Service Bulletin – Nieuwe Brewer motor

NEW / NIEUW

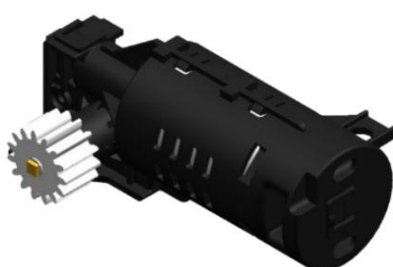
Starting with serial number **xxx2506001**, all machines use a new brewing unit motor (Art. No. 1012771). In modular machines, this motor type is also installed in brewing modules from serial number 12000469. The change is due to a technical modification made by the supplier.

Please note: Replacing or retrofitting this new motor type in older machines is only possible if the stabilising bracket is also replaced. A dedicated retrofit kit (Art. No. 1012184) is available for this purpose.
